710 - INSP
 ISO/IEC 17020
 Origineel verslag

Verkoop [Afd 8.4.2]

Verslagnummer: 15/07102024/38702/1/1

Inspectie adres: Hendrik I lei 9, 1800 Vilvoorde (België)
 De fundering dateert van: Voor 1 oktober 1981
 Type: Verkoop [Afd 8.4.2]

Elektrisch bord

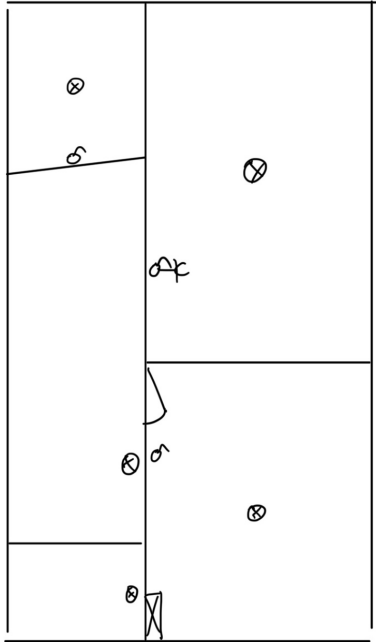
- De controle van een/meerdere foutlussen is niet afdoende. - oAfd 6.5.7.2.b.4.d; oAfd 6.4.6.4.b.4
- Het verdeelbord is niet conform. - oAfd 5.3.5.1 ; oAfd 4.2.2.1.b

- Het eendraadsschema en situatieplan zijn niet aanwezig. - oAfd 3.1.2.1
- De installatie is niet aangevuld met een differentieelstroombeschermingsinrichting met hoge of zeer hoge gevoeligheid. - oAfd 4.2.4.3

- Ten minste een differentieelstroombeschermingsinrichting met een aanspreekstroom van ten hoogste 300mA moet in het begin van de installatie aangebracht worden, moet tenminste van het type A zijn en de nominale stroomsterkte moet ten minste 40A bedragen. - oAfd 4.2.4.3; oAfd 5.3.5.3

- Het gehele aardingssysteem is niet conform. - Afd 5.4.2
- Een of meerdere stopcontacten zijn niet van kinderbeveiliging voorzien. - oAfd 4.2.2.3.b; Afd 8.2.1; Afd 8.2.2

- Het gebruik van kabels van het type VTMB, VTLB en/of VTLmB is verboden in de vaste installatie. - Hfdstk 2.7; Afd 5.2.7; Afd 5.2.9
- Het gebruik van verlengsnoeren zoals vastgesteld, is onjuist. - oAfd 5.3.4.7

- Aansluitingen en samenvoegingen, verbindingen of aftakkingen van kabels werden niet uitgevoerd in overeenstemming met de regels van de kunst. - oAfd 5.1.1.2; Afd 1.4.1; Afd 1.4.2; Afd 5.2.6
